改善箇所説明図②

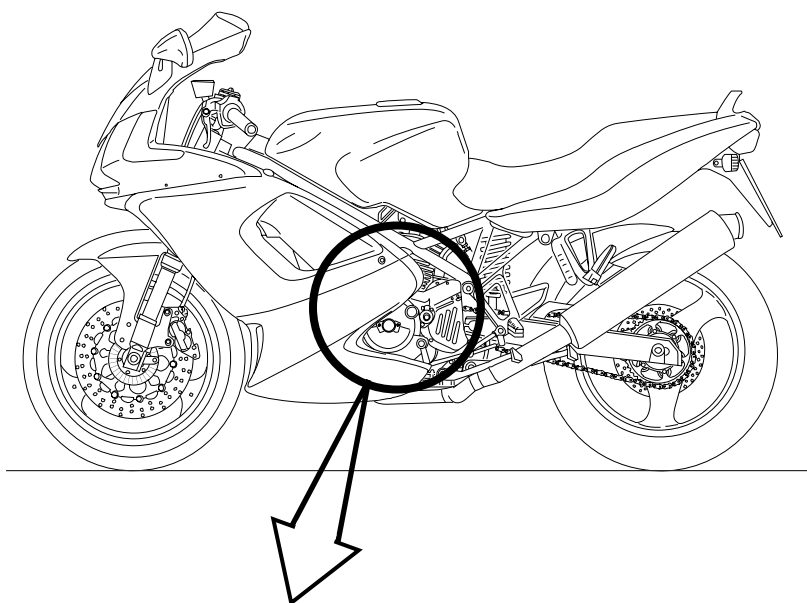
フライホイール取付ナットの締め付けトルクが不足しているものがあり、当該ナットが緩むことがある。そのため、そのまま使用を続けると、ナットが外れ、フライホイールがステータコイルに干渉してフライホイールが割れ、最悪の場合、走行中原動機が停止するおそれがある。

全車両、当該ナットおよびクランクシャフトにゆるみ止め接着剤を塗布し、規定の締め付けトルクで締めなおす。
